**MEMOIRE DE REPONSE A L'AVIS n°2020-ARA-AP-1085 DE L'AE
SUR L'ETUDE D'IMPACT ENVIRONNEMENTALE
SITE TRIMET DE SAINT-JEAN DE MAURIENNE (73)**

Ce document constitue la réponse écrite aux remarques formulées par la Mission Régionale d'Autorité Environnementale dans son avis n°2020-ARA-AP-1085, relatif au projet d'optimisation de la capacité de production de l'usine d'aluminium primaire de TRIMET, située sur la commune de Saint-Jean de Maurienne.

Figure 1 : Organisation de la norme ASI

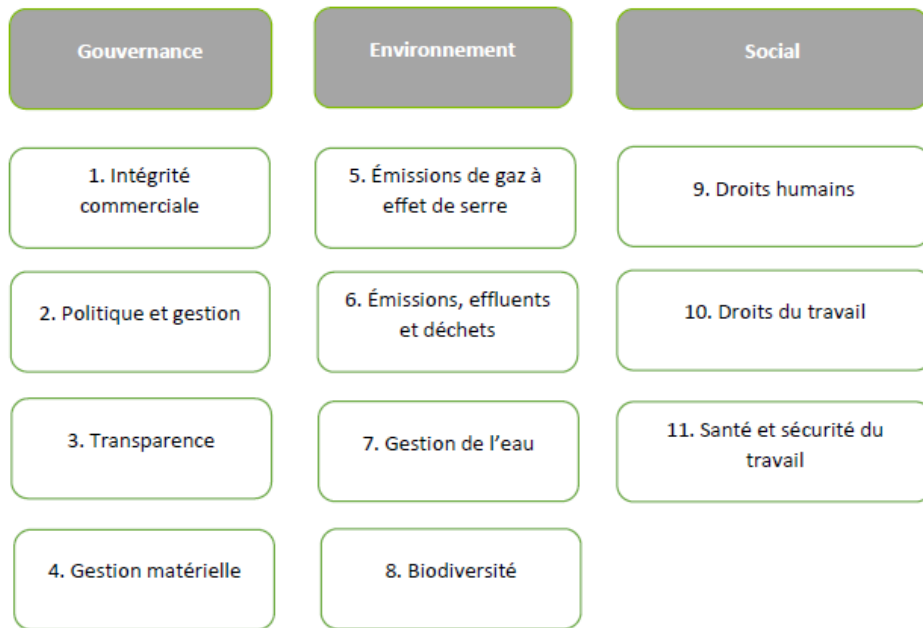
Remarque de l'Ae :

« L'évaluation des incidences sur la faune et la flore sauvage n'est pas fournie. L'autorité environnementale (AE) estime que les animaux domestiques et les végétaux cultivés jouent un rôle de sentinelle vis-à-vis des populations sauvages. L'incidence sur les écosystèmes et la biodiversité est donc très probable ; elle doit être évaluée avec plus de précision par une démarche éco toxicologique et faire l'objet de mesures d'Evitement, de Réduction ou de Compensation (démarche ERC).

L'AE recommande de compléter l'évaluation environnementale par une analyse des effets toxiques sur les écosystèmes et de mettre en œuvre le cas échéant, la séquence éviter, réduire, compenser. »

La société TRIMET a entamé une démarche de certification à la norme ASI (Aluminium Stewardship Initiative). L'ASI est un organisme de certification et de normalisation pour la chaîne de valeur de l'aluminium. Sa mission est de reconnaître et d'encourager la production responsable collaborative, l'approvisionnement et la gestion de l'aluminium.

Parmi les champs d'application de la norme de performance de l'ASI, l'Environnement est un des trois piliers fondamentaux avec la Gouvernance et le Social. Dans ce pilier, quatre aspects sont déclinés, dont celui de la Biodiversité, dans son Chapitre 8.

Les exigences de la norme rejoignent étroitement la remarque de l'AE.
